OPERA WROCŁAWSKA

ODPOWIEDZI NA PYTANIA WYKONAWCÓW LISTA NR 3

Dotyczy: postępowania o udzielenie zamówienia publicznego pn. „ Rozbudowa Opery Wrocławskiej wraz z budową Sceny Letniej, Zadanie nr1:WYKONANIE ŚCIAN SZCZELINOWYCH, PŁYTY FUNDAMENTOWEJ, TUNELU ZJAZDOWEGO WRAZ Z ROBOTAMI TOWARZYSZĄCYMI”.

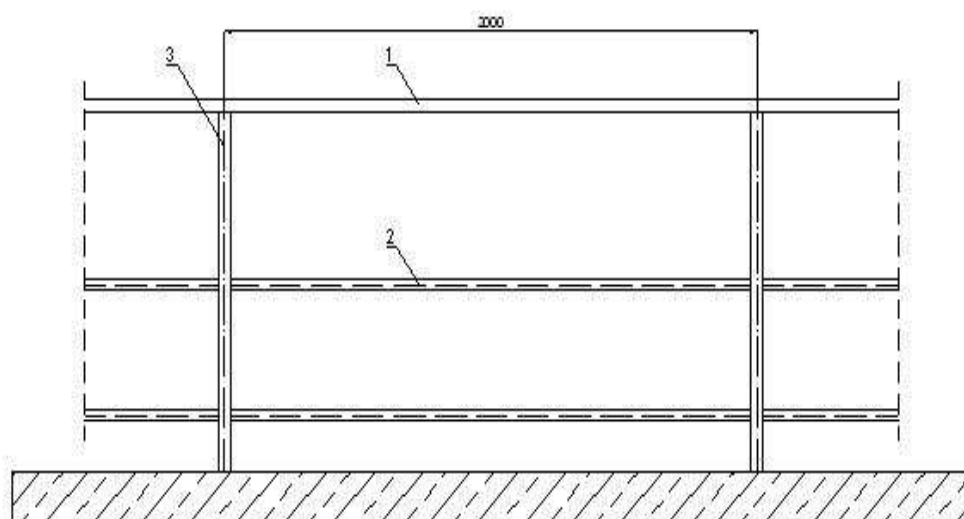
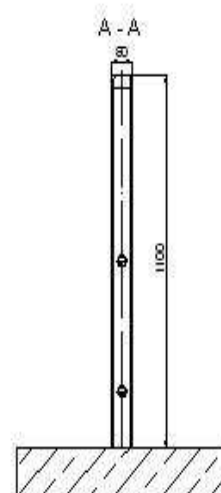
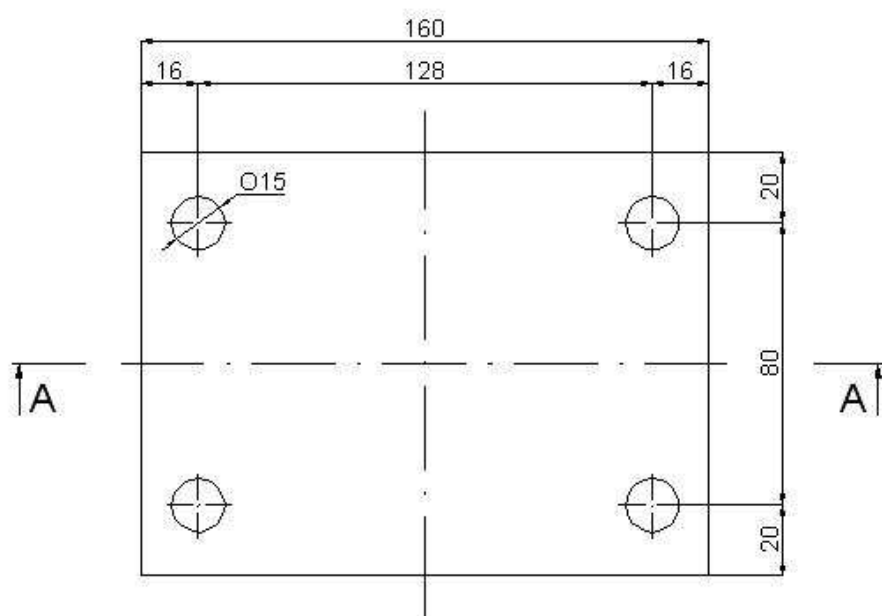
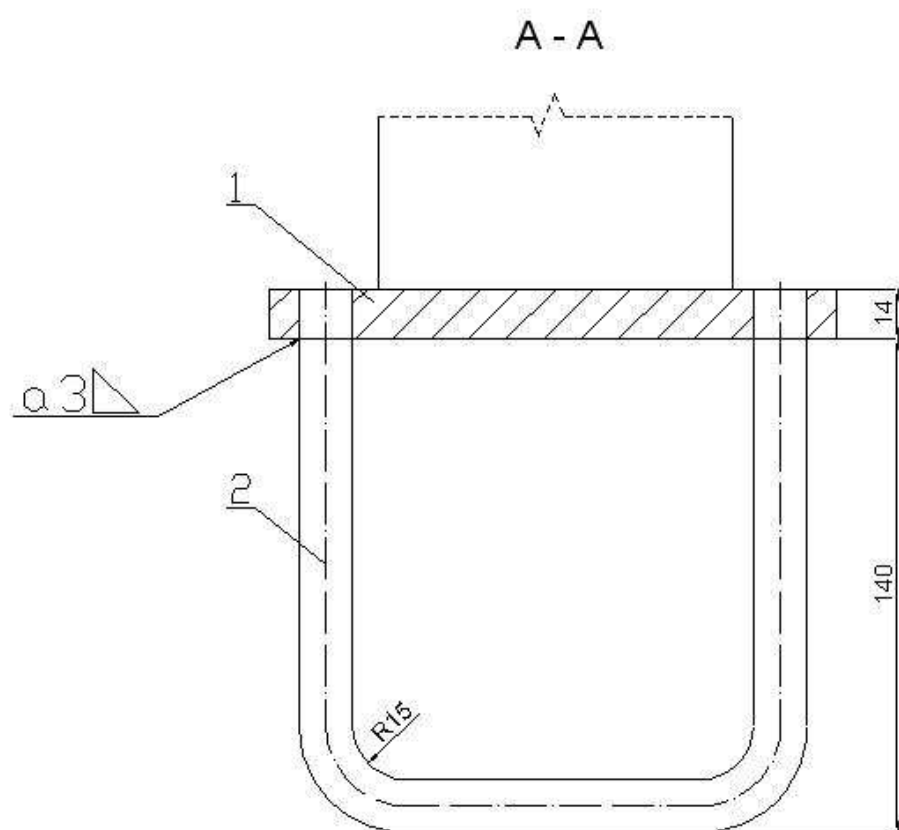
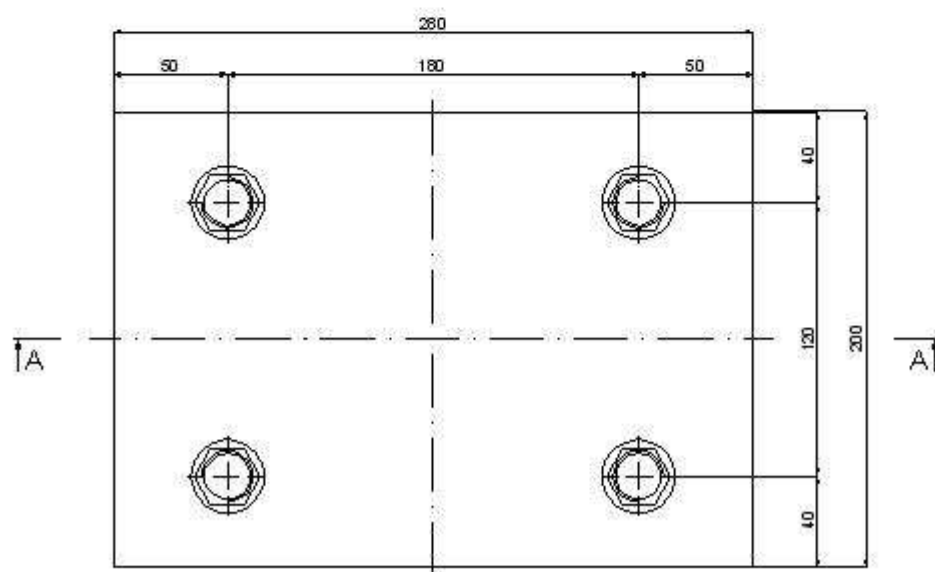
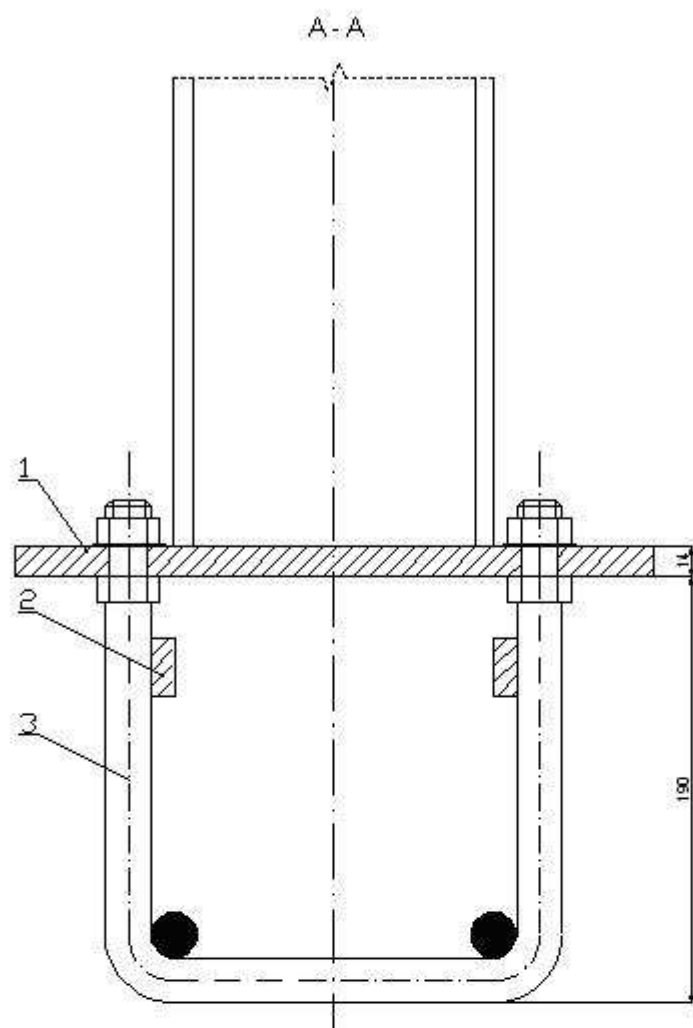
Prosimy o uzupełnienie projektu o rysunek bariero-poręczy wokół tymczasowej platformy dojazdowej od ul. Drabika.

Na pomoście należy zainstalować:

1. balustradę zabezpieczającą ruch pieszych wys. 1100 mm, np. wg załączonego rysunku
2. barierę energochłonną skrajną mostową SP-04/M z prowadnicą typu B,
3. Barierę należy wykonać jako obustronną o długości odpowiadającej długości dźwigarów pomostowych.

Bariery i balustrady należy zamocować do kotew osadzonych podczas betonowania, wg załączonych rysunków.

Zamiennie można zastosować typową barieroporęcz stalową U-11b. Mocowanie - zgodnie z rysunkiem konstrukcyjnym.

- 1 - ceownik 80 x 40
- 2 - rura $\varnothing 31,8 \times 3,2$
- 3 - dwuteownik 80

- 1 - pręt Ø15
2 - blacha montażowa

- 1 - blacha montażowa
- 2 - płaskownik 25 x 10 x 180
- 3 - pręt $\varnothing 20$
